**CCR-VIA -- COMITATO DI COORDINAMENTO REGIONALE PER LA
VALUTAZIONE D'IMPATTO AMBIENTALE**

Giudizio n° 3044 del 23/05/2019

Ditta proponente Wash Italia Spa

Oggetto Realizzazione di una piattaforma di rifiuti liquidi non pericolosi presso la sede Wash Italia SpA zona industriale Nereto

L'immagine di seguito allegata mostra i vincoli secondo il Piano Stralcio di Difesa delle Alluvioni (PSDA) e l'area interessata dai nuovi interventi (simbologia di colore giallo).

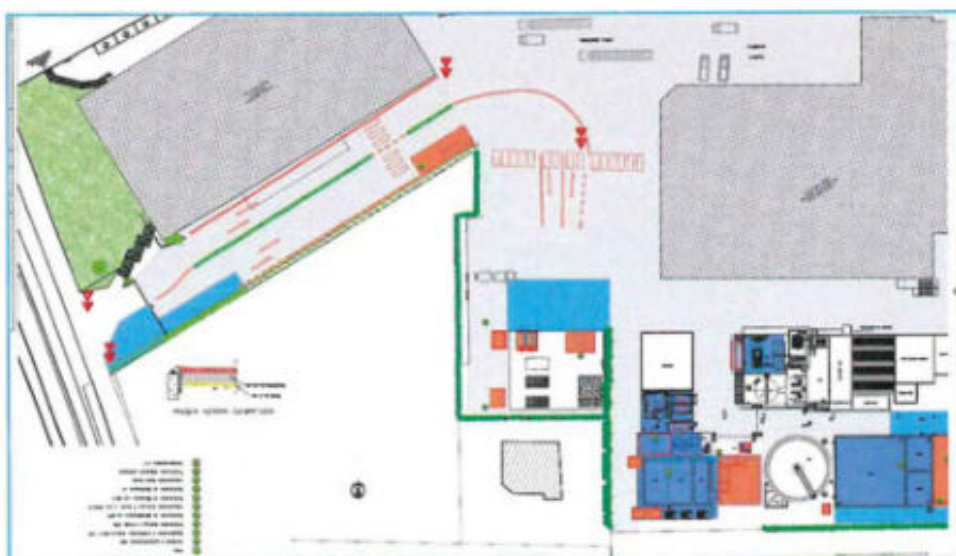
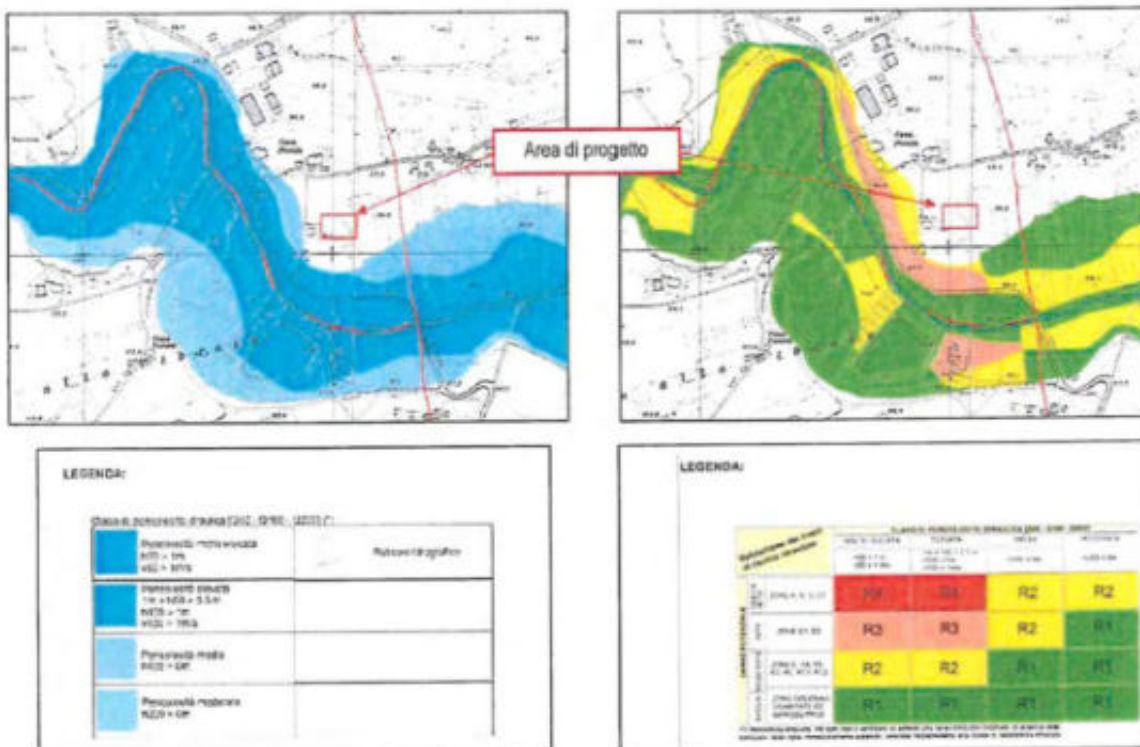
Atteso che la ditta dichiara che gli interventi non ricadono all'interno del PSDA si ritiene necessario che la suddetta area venga opportunamente delimitata e segnalata.
